改善箇所説明図

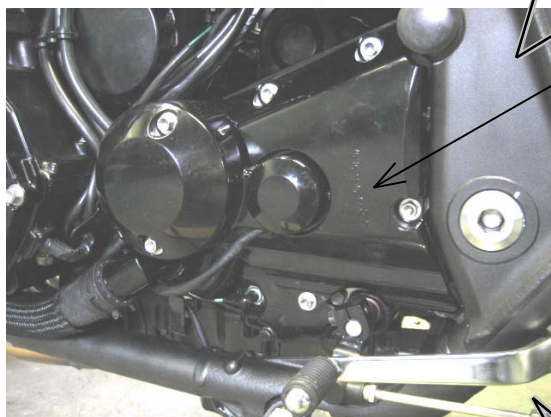
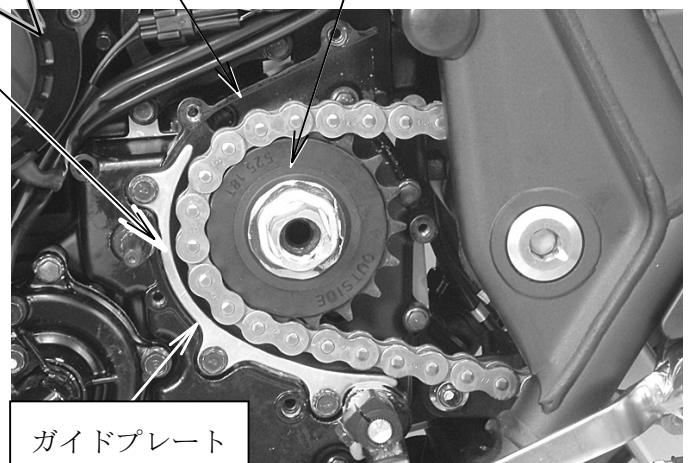
基準不適合発生箇所

原動機出力軸のスプロケット取付部において、ドライブチェーンのガイドプレートが組み付けられていないものがある。そのため、ドライブチェーンの遊びが大きくなった状態で急激な加減速を繰り返した場合、ドライブチェーンがミッションカバーと干渉して当該カバーが損傷し、最悪の場合、エンジンオイルが漏れ出して後輪タイヤにかかり、転倒に至るおそれがある。

改善の内容

全車両、ガイドプレートの有無を点検し、ガイドプレートを組み付けるとともに、ミッションカバーがドライブチェーンとの干渉により損傷している場合は関連部品を交換する。
